Resolución N° **60454**

Ref. Expediente N° NC2017/0001882

Por la cual se resuelve un recurso de reposición

“PLACA DE SEÑALIZACIÓN VIAL”

(Pág. 10).

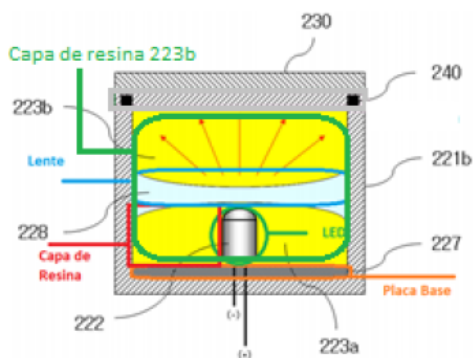
En relación al argumento de la recurrente según el cual afirma que: “(...) Es importante recalcar que tanto la placa base (2) como los LEDs están AMBOS embebidos en la resina, es decir la resina recubre por TODOS los lados tanto a la placa base como a los LEDs, esto es lo que proporciona una flexibilidad y capacidad de ser moldeables para insertarse en la carretera. Esto no ocurre en el documento D1, en el que la placa base NO ESTA EMBEBIDA EN LA RESINA, tal y como ha sido reivindicado (...)”, es pertinente aclarar que el documento D1 hace referencia a que la luz se emite y se emite desde la primera resina epoxi transparente (223a) que rodea la pluralidad de dispositivos emisores de luz (222) y luego pasa a través de la lente cóncava (228) o la lente convexa (229) que es una lente plástica. La luz se difunde o condensa (Párr. 13, líneas 22 a 25). En este párrafo se puede evidenciar que una primera resina recubre todos los LEDs (122) y como se puede observar en la siguiente imagen, la resina cubre la placa base que se encuentra por debajo de los diodos LED:

Cabe indicar que el capítulo reivindicatorio radicado bajo el N° NC2018/0011974 del 02 de noviembre de 2018 no hace mención explícita a que la resina cubre todos los lados de la placa base, sino que menciona “(...) una primera capa de resina (1) que cubre, al menos, la placa base (2) (...)”, por lo que el documento D1 anticipa esta característica al divulgar una resina que cubre la parte superior de la placa base, tal como se evidencia en la figura anterior, por lo que en este apartado no es de recibo el argumento del recurrente.
